48F-07-005

不具合連絡書

APB2903A-JAA-R3

CONTACT LGA 0.5P

略図(必要な場合のみ)

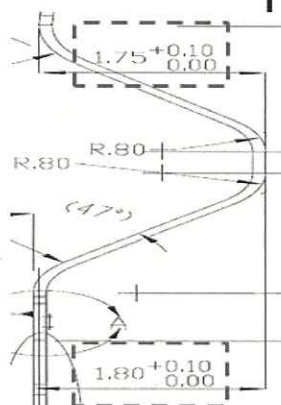
不具合内容

寸法規格外

PRESS LOT	A	B
160628.1A.0001.SSS.N S160704 1001B 7=200EA	1.87 1.869 1.87	1.903 1.892 1.902
160628.1A.0002.SSS.N S160704 1002B 5=000EA	1.871 1.866 1.877	1.901 1.894 1.901

A寸寸 SPEC 대비 0.077mm OVER
